Hørings svar til Forslag til ny byggteknisk forskrift (TEK17)

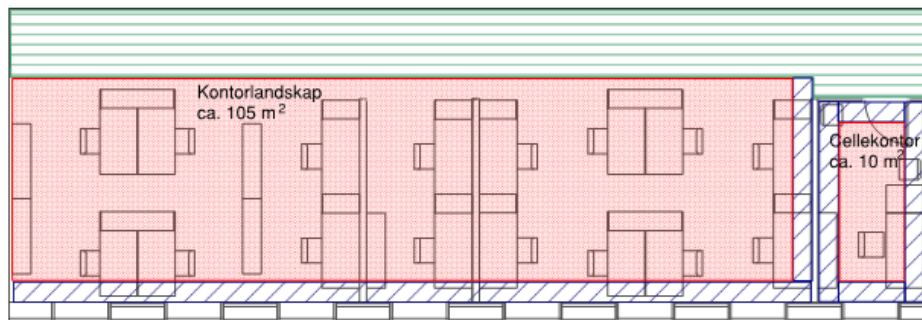
c) Vi foreslår at forenklet metode for å dokumentere dagslyskravet kun bør være gjeldende for småhus. Vi anser det som positivt at lystransmisjon er implementert som en parameter som må hensyntas i forenklet metode, men mener at denne metoden fremdeles neglisjerer en rekke sensitive parametere som påvirker dagslystilgangen (som f.eks. veggtykkelse, vindusplassering, vindusutforming, skjerming fra siden og reflektanser). Vi vurderer at neglisjeringen av disse parametere spesielt kan ha uheldige konsekvenser for boenheter i boligblokker i tettbygde strøk. Basert på vår erfaring er det både kunnskap og kompetanse i bransjen til å utføre mer avanserte beregninger av dagslystilgang for kritiske og representative boenheter i boligblokker. For å sikre tilfredsstillende dagslystilgang til disse boligene, mener vi det bør stilles krav til beregninger av gjennomsnittlig dagslysfaktor, –som forøvrig fremdeles er en forenklet måte å vurdere dagslys på.

Når det gjelder selve den forenklete metoden, er denne formelen hentet fra SINTEF sin utredning "Krav til dagslys i TEK10". Det er vesentlig å påpeke at SINTEF foreslår at

formelen kun skal gjelde innenfor avskjerming på 45 grader, –dette må presiseres i veiledningen til TEK17. Vi stiller oss dessuten undrende til hvorfor verdien 0,07 er benyttet i formelen. Denne faktoren er fremsatt med stor usikkerhet i rapporten til SINTEF, hvor det anbefales at denne verdien videre må vurderes basert på en parameterstudie. Benyttelse av 0,07 som faktor fører til en forringelse av krav til dagslystilgang sammenlignet med dagens 10 % regel som i utgangspunktet er utviklet for glass med 80 % lystransmisjon. Siden den foreslåtte forenklede metoden tillater større avskjerming enn 10 % regelen samtidig som veggtykkelsen ikke tas hensyn til, så anbefaler vi basert på parameterstudien i Tabell 1 at faktoren i formelen økes til minst **0,1**.

Figur 1: Forslag til plantegning for kontor og bolig som markerer oppholdssone.

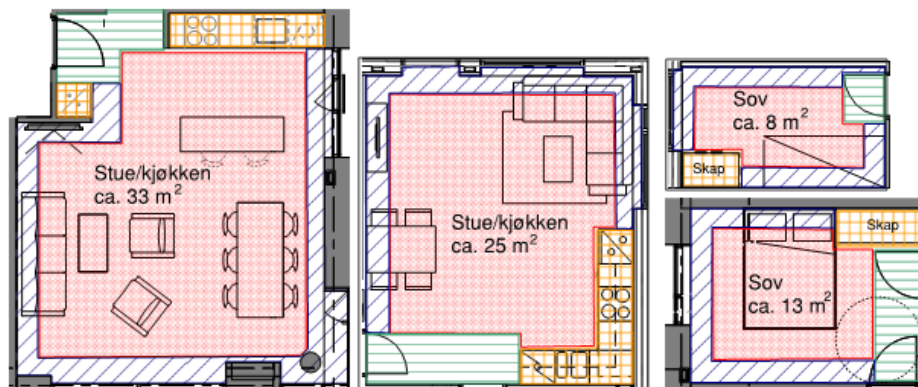
b) Vi anser det som nødvendig at DiBK presiserer hva som bør betraktes som oppholdssone med hensyn til dagslysvurderinger. Vi foreslår at DiBK presenterer eksempler på et utvalg plantegninger for ulike bygningskategorier og markerer hva som bør defineres som oppholdssone. Et eksempel er foreslått i Figur 1.
